PROCESSO Nº 23854.003375/2022-08 PREGÃO

ELETRÔNICO Nº 13/2022

PARECER TÉCNICO

APONTAMENTO DE ITENS QUE NÃO ATENDEM AO TERMO DE REFERÊNCIA

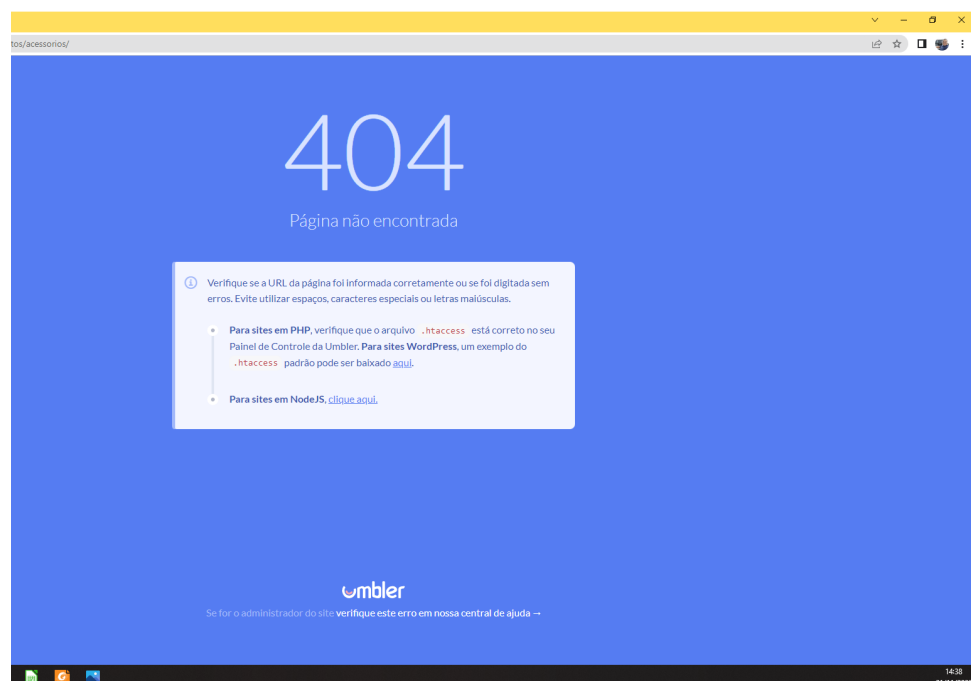
Documentação apresentada após diligência é insuficiente para comprovação de atendimento às exigências do item. Não é possível identificar dimensões da bancada de operação; não é informado que a mesa de operação tem suporte biarticulado para dois monitores conforme exigência da subseção 25.2.3.4... Não foi possível atestar o atendimento à maioria das especificações acerca da bancada de operação exigidas na subseção 25.2.3.

A imagem apresentada pela licitante contém um QR CODE para acessar a página do fabricante da bancada de operação, mas seguindo o link do QR CODE não é possível encontrar a página especificada. Como pode ser observado no print abaixo.

Portanto, não fica caracterizado o atendimento às especificações do termo de referência para o ITEM 9.
